<ケーブルの互換性について>

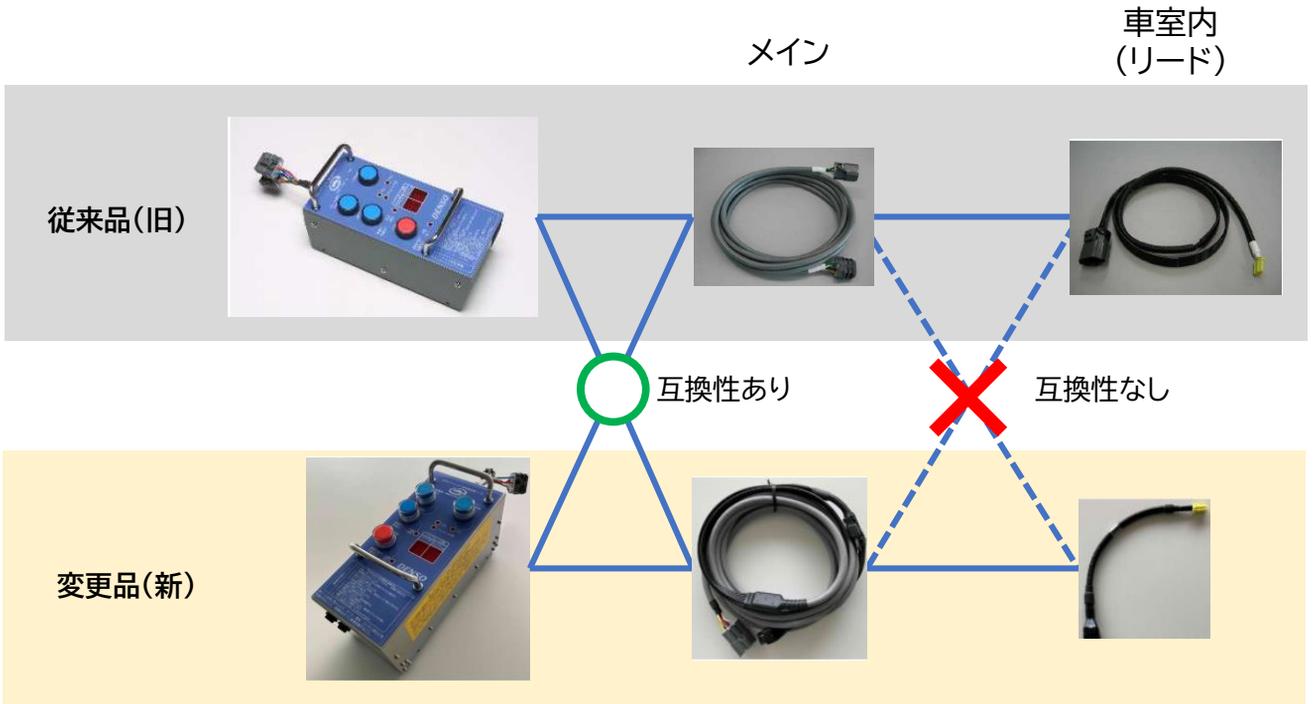
ツールとケーブルは相互に互換性がありますがケーブル同士は新旧の互換性はありません。

ECU接続側	ツール接続側
従来品(旧)	車室内ケーブル	メインケーブル
変更品(新)	リードケーブル	メインケーブル
長さ変化	1.6m → 0.3m	5m → 6.3m

注) 現・新のそれぞれセットでのケーブル使用は、ツール本体の新旧を問わず可能ですが、ECU側とツール側のケーブルそれぞれ単体での互換性はありません(組合せ使用は不可です)。メインケーブル1本と車室内ケーブル/リードケーブルのセット状態でのみ使用し、それ以上の延長改造などはしないでください。作動展開できなくなります。
